「RP-318 スライドアシスト」

表記の訂正のご案内

ビドールニュース 2009年6月号 発行：株式会社 ナガノ
大阪市東成区大今里西 1-25-4 TEL: (06)6972-3824(代)
メール: info@bidoor.co.jp WEB: <http://www.bidoor.co.jp/>

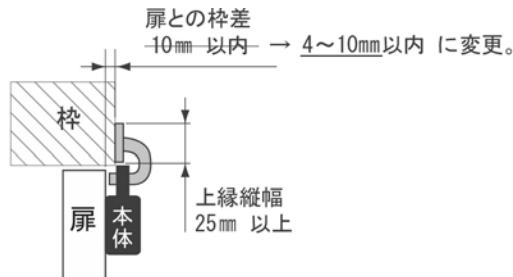
- ① 変更場所 : カタログ P.38 (トリガーステータイプ B 側面図)
変更内容 : 引戸との枠差 誤 : 10 mm以内
正 : 4~10 mm以内

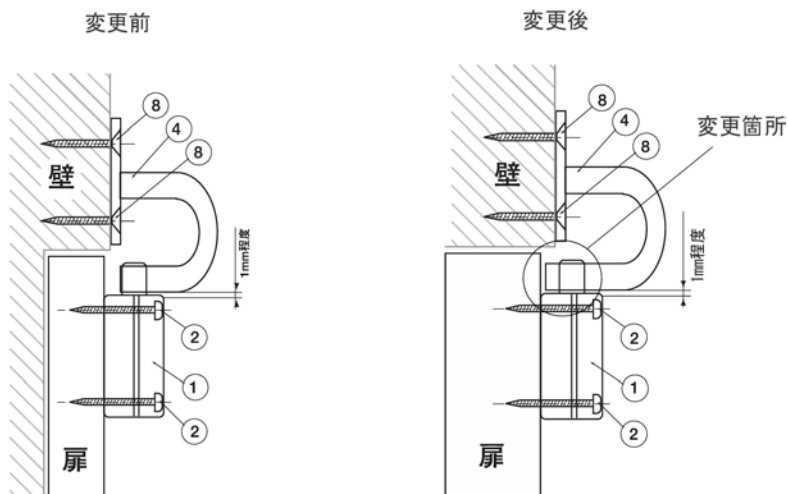
- ② 変更場所 : 価格表 0904 版 P.29 (トリガーステータイプ B 側面図)
変更内容 : ロック棒の長さ (イラストの変更)
